令04原機(サ保)138  
令和5年3月13日

### 核燃料物質使用変更許可申請書

3. 変更の内容

既に許可を受けた核燃料サイクル工学研究所における核燃料物質の使用について、次のとおり変更する。

図-1 保安管理組織図(政令第41条該当施設)

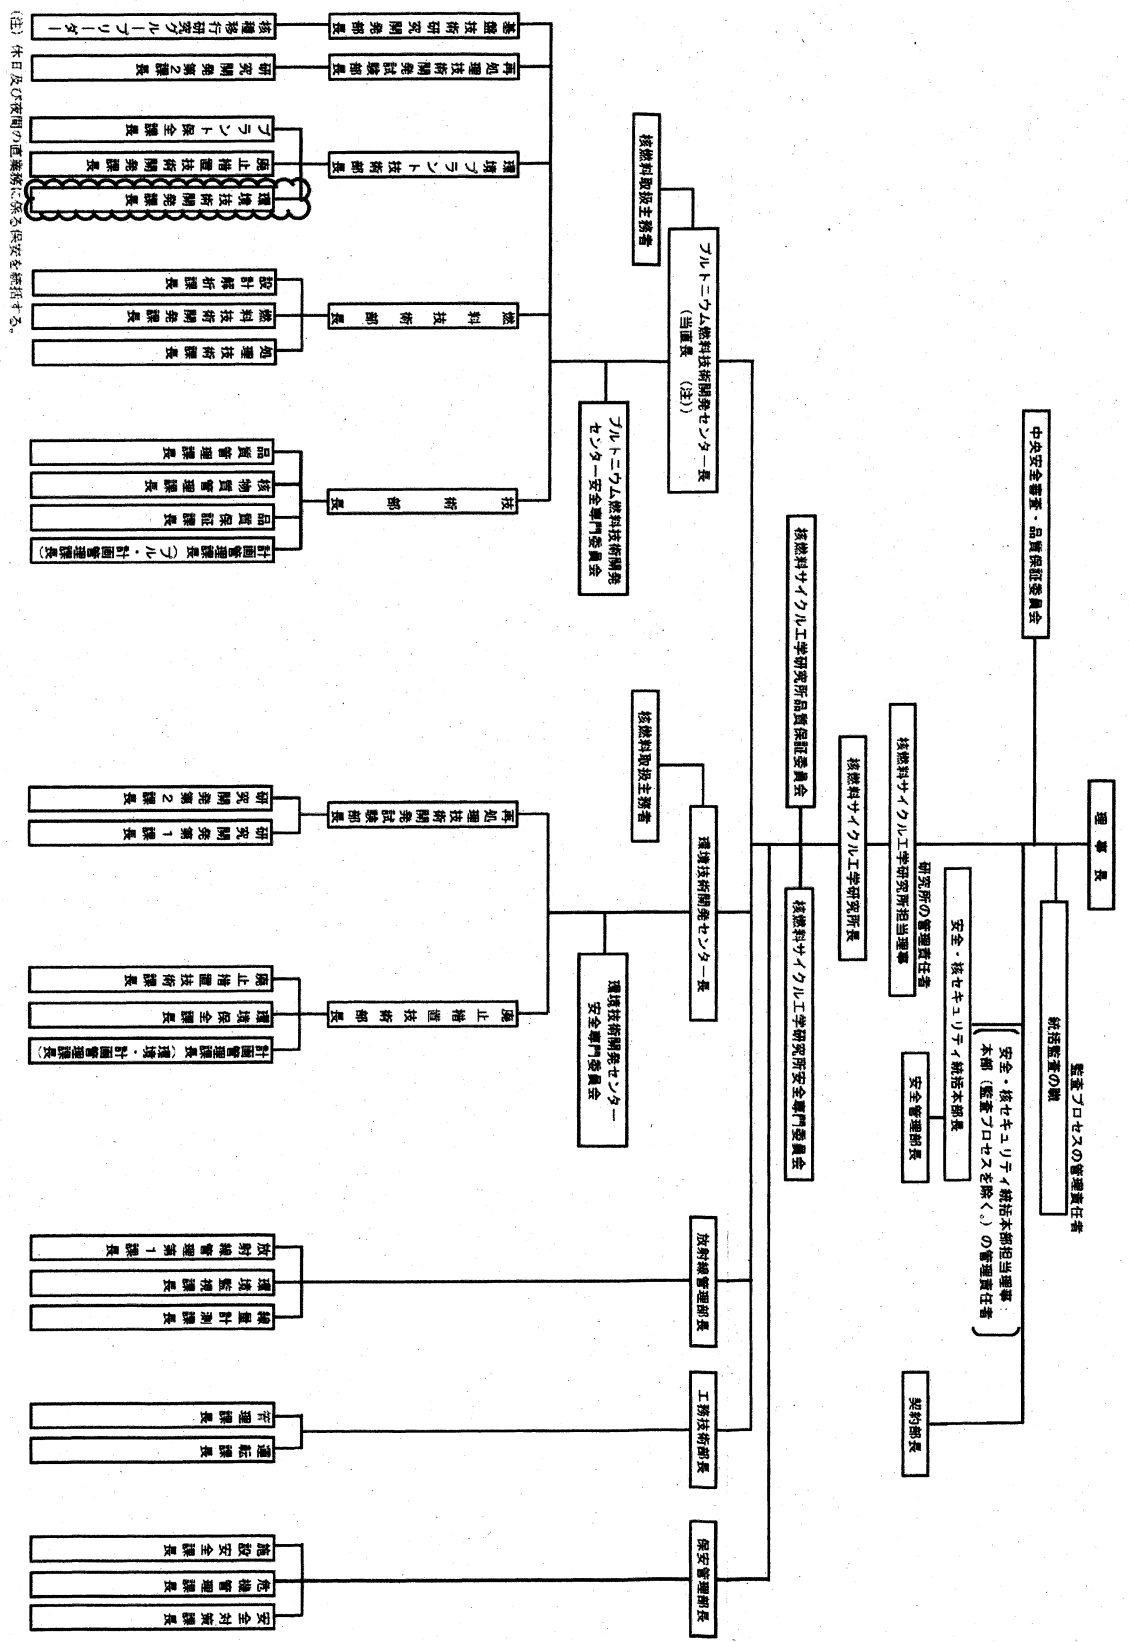
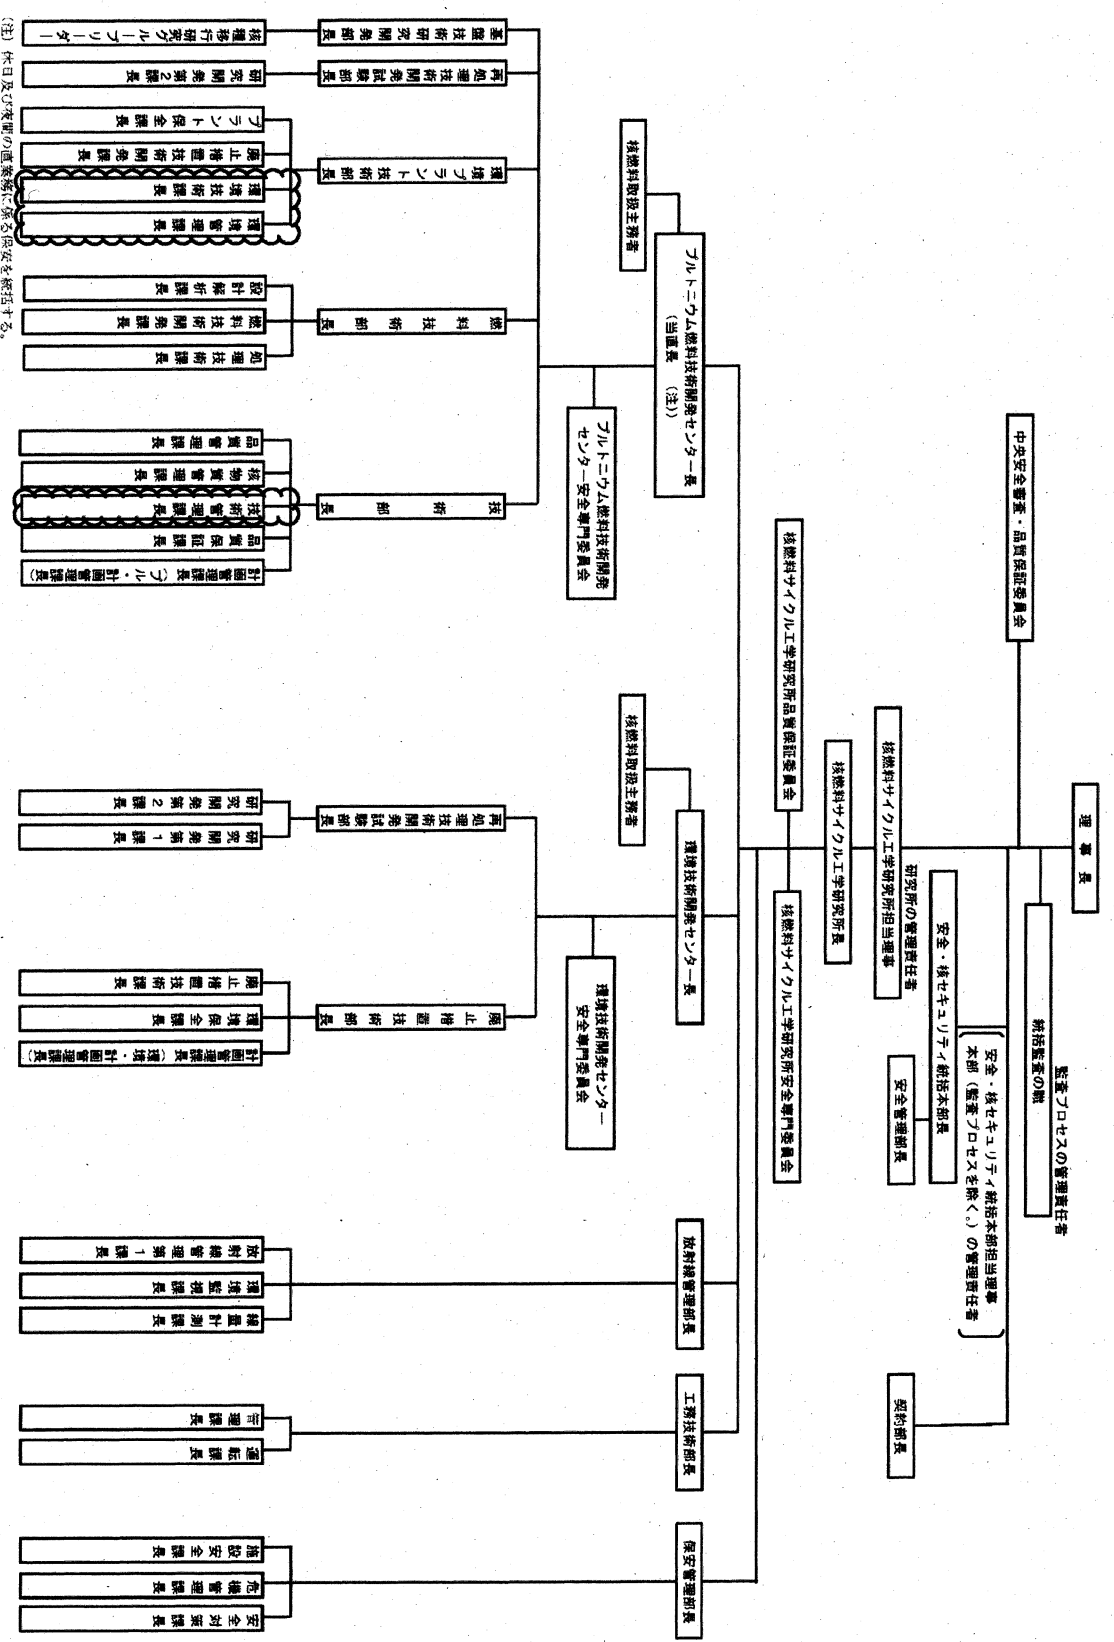
・記載の適正化  
 (保安規定認可(令和5年2月6日付け原規発第2302069号)を受けたプルトニウム燃料技術開発センター組織変更の反映)

図3)-4 焼却施設液体廃棄物処理フローシート

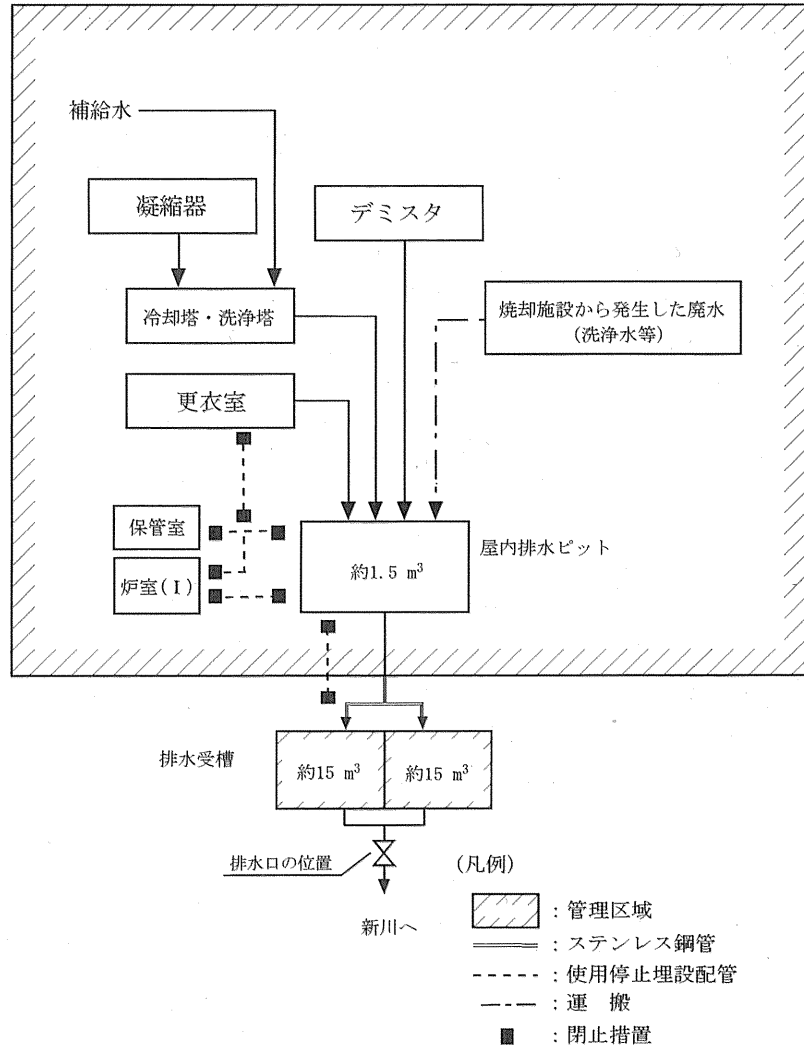
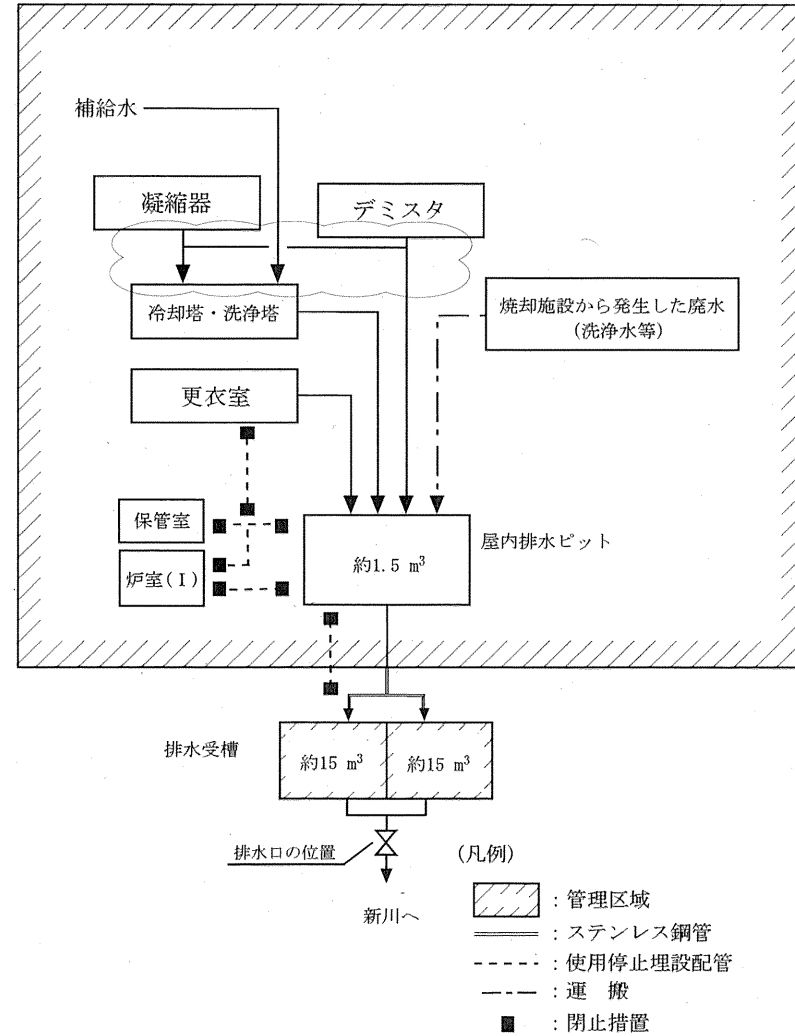
・記載の適正化 (現物との整合) を図るため。

図9-1-3 管理区域給排気系フローシート

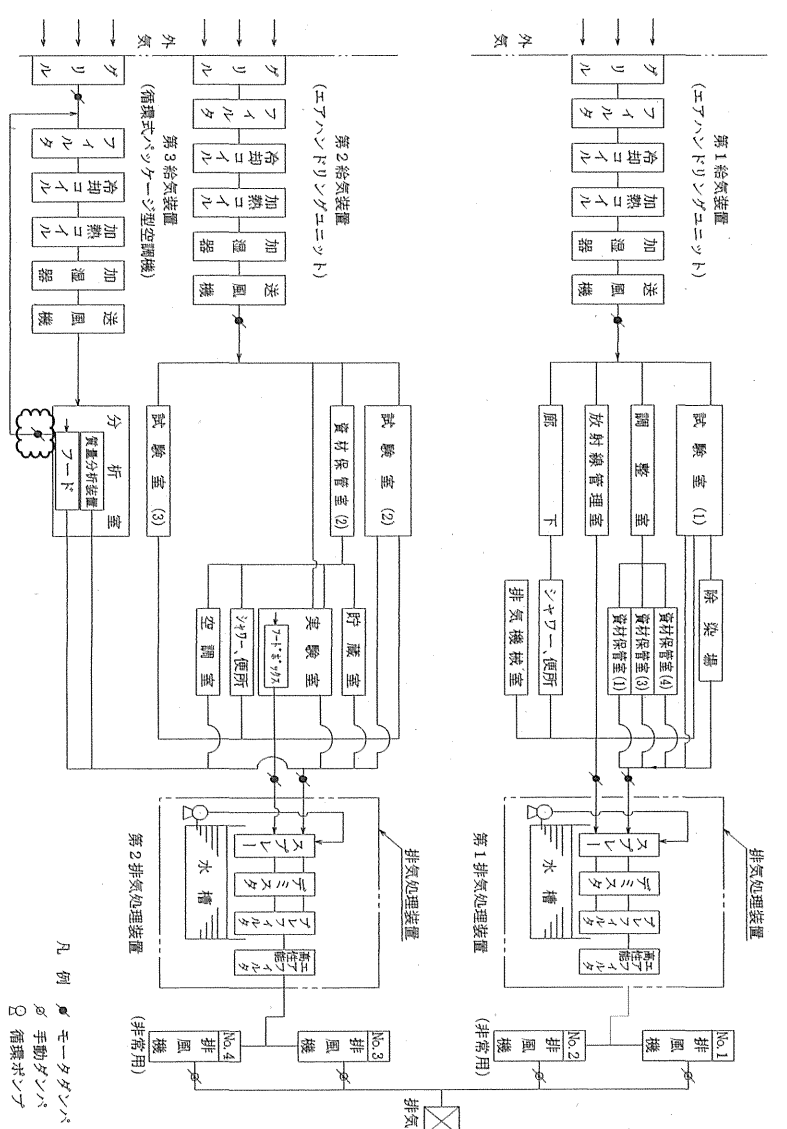
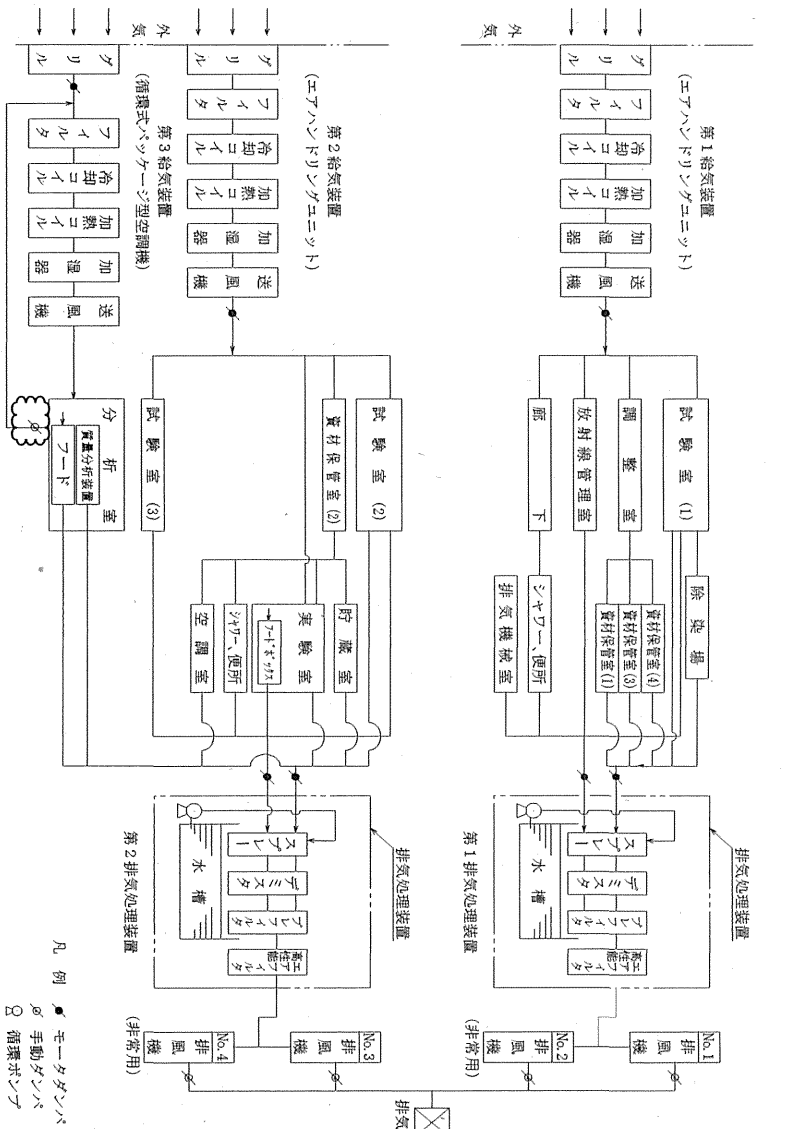
変更前	変更後	変更理由
 <p>第1給気装置 (エアハンドリフユニット)          第2給気装置 (エアハンドリフユニット)          第3給気装置 (循環式パツケージ型空調機)</p> <p>試験室(1) 調整室 放射線管理室 下          除染場          貯蔵室 実験室          実験室(2) 資材保管室(2)          実験室(3) 質量分析装置 分析ブース</p> <p>排気処理装置          第1排気処理装置          第2排気処理装置</p> <p>凡例          ● モータダクトファン          ◊ 自動ダクトファン          □ 循環ポンプ</p>	 <p>第1給気装置 (エアハンドリフユニット)          第2給気装置 (エアハンドリフユニット)          第3給気装置 (循環式パツケージ型空調機)</p> <p>試験室(1) 調整室 放射線管理室 下          除染場          貯蔵室 実験室          実験室(2) 資材保管室(2)          実験室(3) 質量分析装置 分析ブース</p> <p>排気処理装置          第1排気処理装置          第2排気処理装置</p> <p>凡例          ● モータダクトファン          ◊ 自動ダクトファン          □ 循環ポンプ</p>	<p>・記載の適正化 (現物との整合) を図るため。</p>

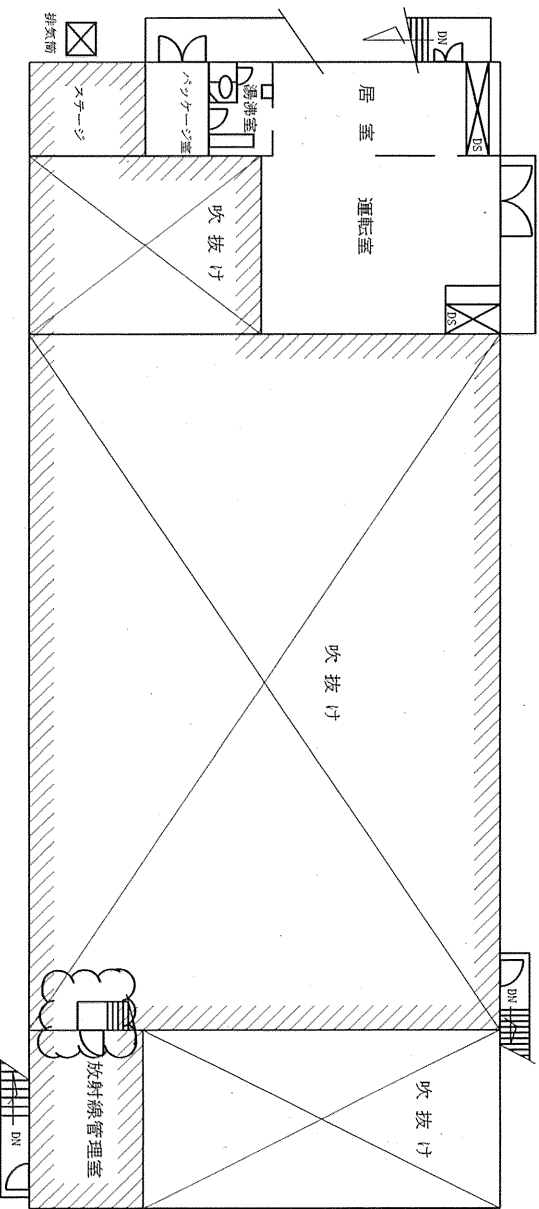
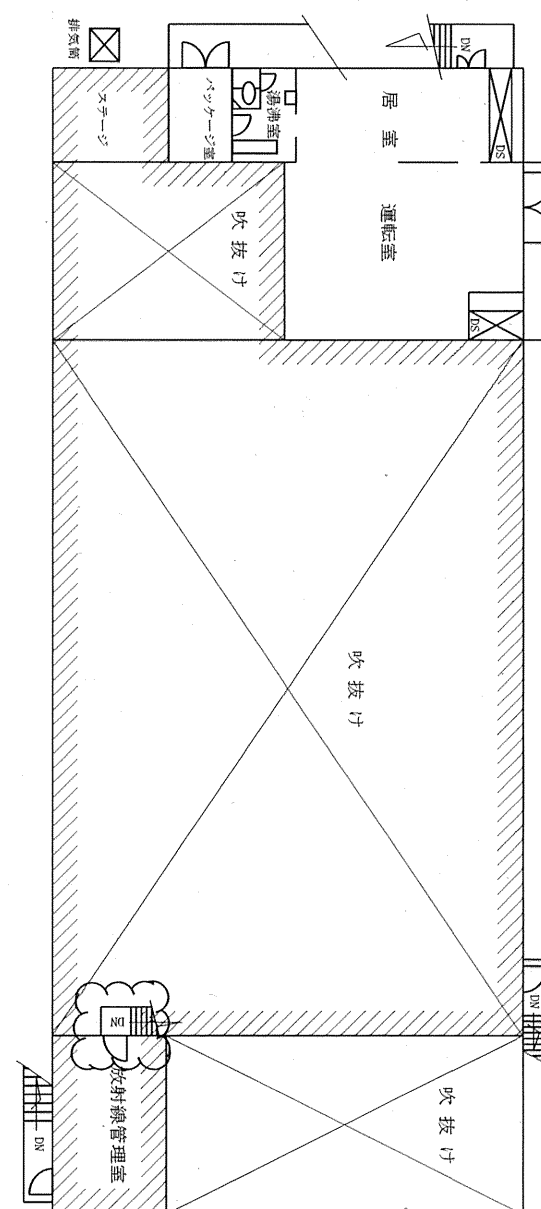
変更前	変更後	変更理由
 <p>凡例</p> <p> : 管理区域</p>	 <p>凡例</p> <p> : 管理区域</p>	<p>・記載の適正化 (現物との整合) を図るため。</p>
